INFO-TECH CITROËN Racing C3R5 19-27

Sujet : Trou de pigeage

Subject: Alignment hole

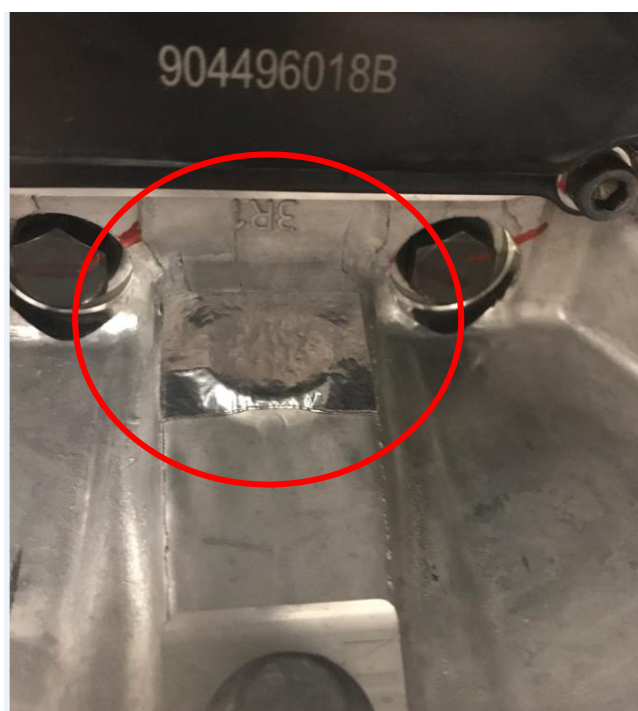
Afin d'éviter l'introduction de corps étrangers dans la cloche d'embrayage et ainsi protéger la cible de régime moteur (0532Q2), veuillez boucher le trou de pigeage avec du tape alu comme illustré sur la photo ci-dessous :

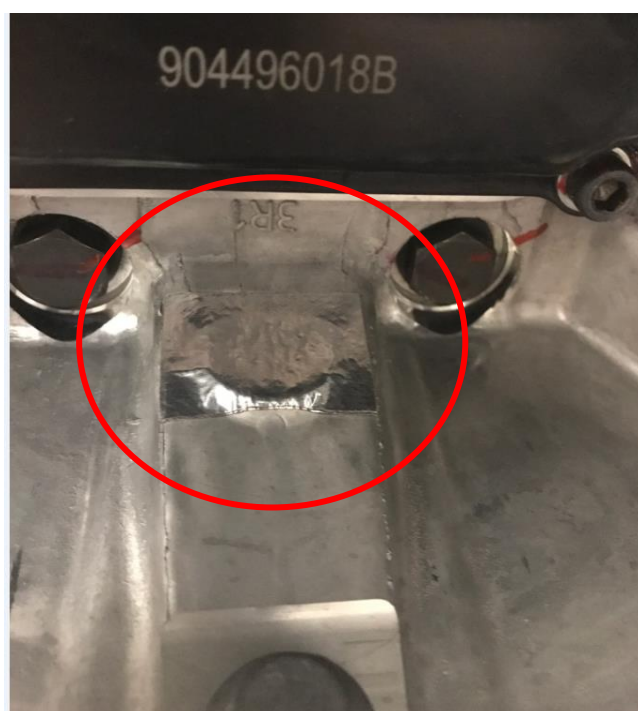
To avoid any gravel intrusion into the clutch housing and to protect the engine speed target (0532Q2), please close the alignment hole with aluminium foil tape as shown on the picture below:
